# SAKSPAPIR

Saksnr	Utval	Type	Dato
159/15	Plan- og miljøutvalet	PS	02.12.2015
127/15	Kommunestyret	PS	17.12.2015

### 3. gangs handsaming av reguleringsplan for Kubbaleitet, plan-ID 1263-201215

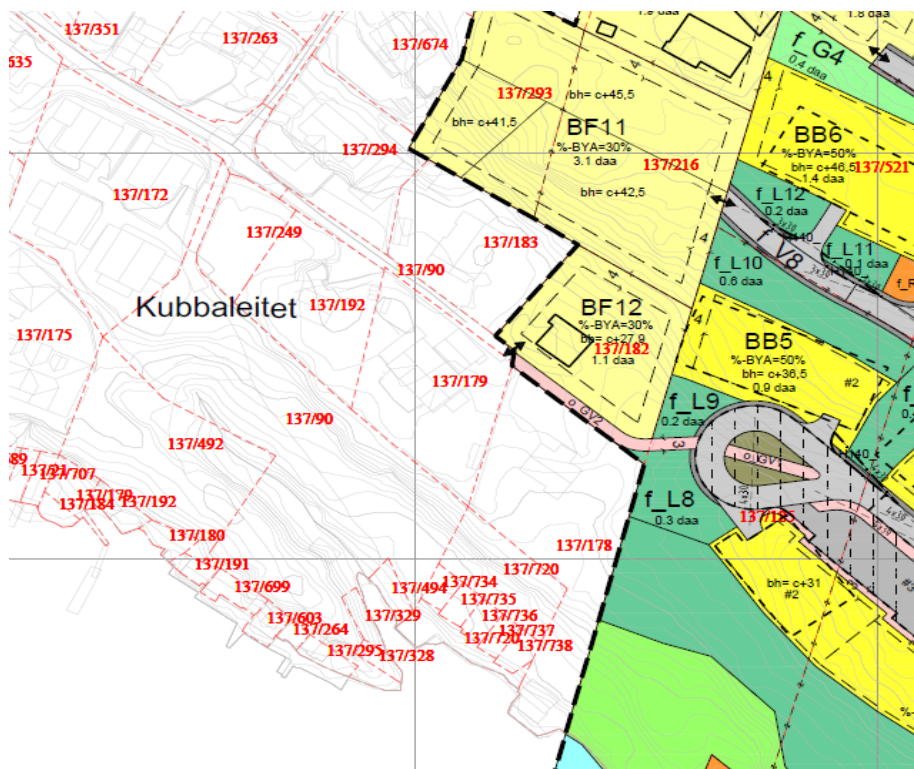
Alternativet som vert sett fram som mogleg trasé for gjennomgåande G/S-veg av grunneigarane har blitt vurdert av administrasjonen. Dersom ein skal trekke G/S-traseen på nedsida av dei aktuelle eigedomane, i traseen som er sett av til kyststien, vil ein for det første få ein relativt lang omveg i traseen i høve den planlagde traseen. Vidare vil ein få store høgdeforskjellar og det vil ikkje vere mogleg å få til ein gangveg etter dei krava som vert stilt til universell utforming og offentlege vegar

elles. Det vil også vere svært kostnadskrevjande å etablere ein G/S-veg i gjeldande storleik i dette området. Det vil også vere utfordringar knytt til drift av vegen på vinterstid. Administrasjonen vurderer det også til å vere ein såpass stor omveg for eventuelle brukarar av G/S-vegen at dei truleg vil benytte seg av eksisterande private veg eller andre snarvegar. På bakgrunn av dette kan administrasjonen ikkje tilrå alternativet som vert sett fram i merknadane.

Vidare meiner administrasjonen at det er sentralt at ein såpass viktig gjennomgåande transportakse for gåande og syklende vert sikra i planarbeidet. G/S-vegen er spesielt vist i kommunedelplanen for Knarvik-Alversund. På bakgrunn av at det ikkje synest å kunne få til ein avtale per dags dato, meiner administrasjonen at ein bør regulere inn offentleg gang- og sykkelveg på det resterande vegstykket fram til den kommunale vegen tek til att mellom gbnr 137249 og 137/294. Ved å regulere inn G/S-veg på dette stykket vil ein sikre at ålmenta har tilgang til vegstykket og ein vil også legge til rette for mogleg oreigning av vegstykket dersom det ikkje skulle vere mogleg å få til ein avtale med dei aktuelle eigarane av vegstykket. Det vil verte regulert inn at grunneigarane i området skal ha tilkomst til sine eigedommar via G/S-vegen. Det aktuelle området er vist i utsnittet frå reguleringsplanen under, og gjeld eigedommen 137/90.

Sidan ein i dette tilfellet legg opp til mogleg oreigning i ytterste tilfelle for å sikre at ein får på plass ei gjennomgåande gang- og sykkelakse mellom nedre Ikenberget og Isdalstø/Knarvik sentrum ynskjer administrasjonen å ta problemstillinga opp til politisk handsaming og legge planen ut til nytt offentleg ettersyn slik at alle partar får moglegheit til å uttale seg til den aktuelle reguleringa. Tiltakshavar har uttalt at dei i utgangspunktet ikkje ynskjer å ta inn den aktuelle G/S-vegen, då dette burde ha vore oppdaga tidlegare i prosessen og ikkje er avgjerande for realiseringa av planen. Administrasjonen meiner at det er viktig å sikre gjennomgangen og vil vidare peike på at det kan vere aktuelt for kommunen å dekke dei ekstra kostnadane det vil medføre å oppdatere plankartet og gjere dei naudsynte endringane i planmaterialet elles.
